Notitie / Memo

Aan: Waterschap Limburg
Van: Shaniel Chotkan
Datum: 12 maart 2024
Kopie: [Click to enter "CopyTo"](#)
Ons kenmerk: 20240705_BJ1000_W3420-3.6_Kasteel macrostabiliteit_C01
Classificatie: -
Gecontroleerd door: Albert Wiggers

Onderwerp: **Gebiedsontwikkeling Well: Macrostabiliteit Kasteel**

Figuur 2-1: Grondopbouw en geometrie (huidige situatie) van de maatgevende doorsnede zoals gemodelleerd in D-Stability.

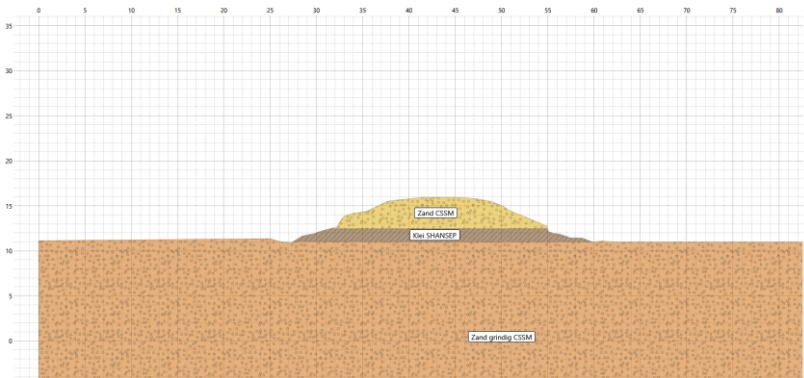
Met opmerkingen [DH1]: Als je begint over de doorsnede veronderstel je dat de lezer weet waar je het over hebt, maar dat is niet het geval.
Ik neem aan dat je een representatieve doorsnede hebt genomen, klopt dat? Maakt het uit waar die doorsnede zich bevindt, of niet? Licht dat even toe.

Figuur 2-3: Gehanteerde waterspanningen bij WBN in de macrostabiliteitsberekeningen. De spanningen zijn berekend in Plaxflow 2D. Voor de herleiding daarvan wordt verwezen naar [4] (kleilaag op het buitentalud niet ingetekend).

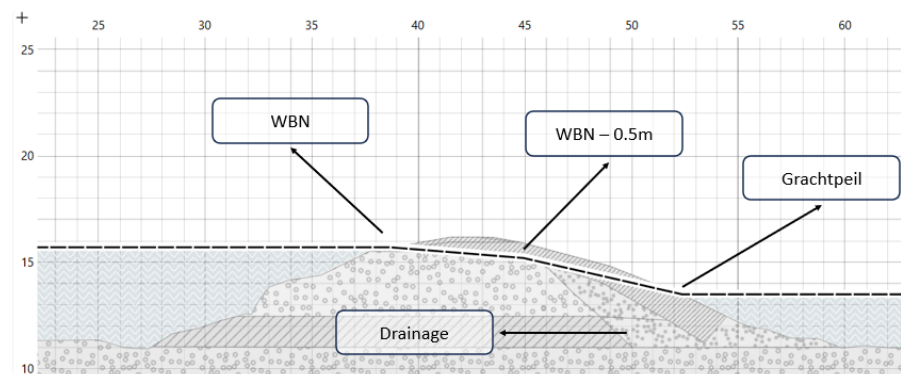
Met opmerkingen [DH2]: Ik zou hier een tussenkop van maken. Een hoofdstuk met halverwege 1 paragraaf oogt nogal raar.
